**Всемирный форум для согласования правил  
в области транспортных средств**

**Правила № 51 (шум, производимый транспортными  
средствами категорий М и N): Разработка**

**Предложение по поправкам серии 03 к Правилам № 51**

**Представлено неофициальной группой  
по Правилам ООН № 51 и 59<sup>1</sup>**

Рис. 1

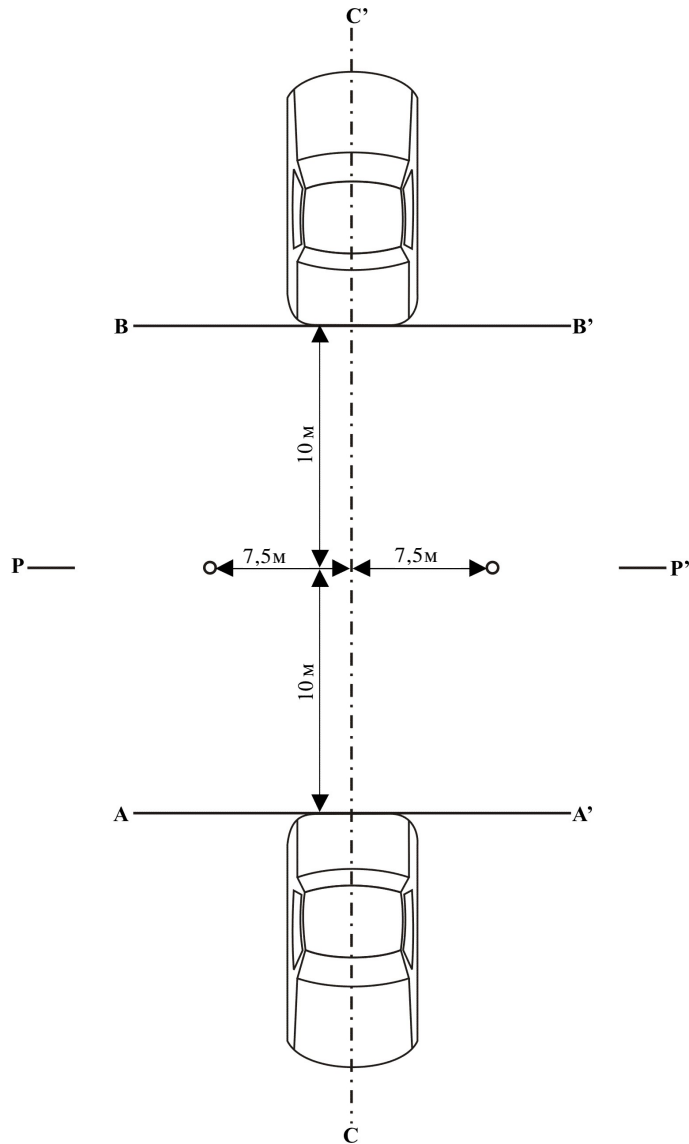
Положения для измерения на ~~стационарных~~ транспортных средствах, находящихся в движении (примеры)
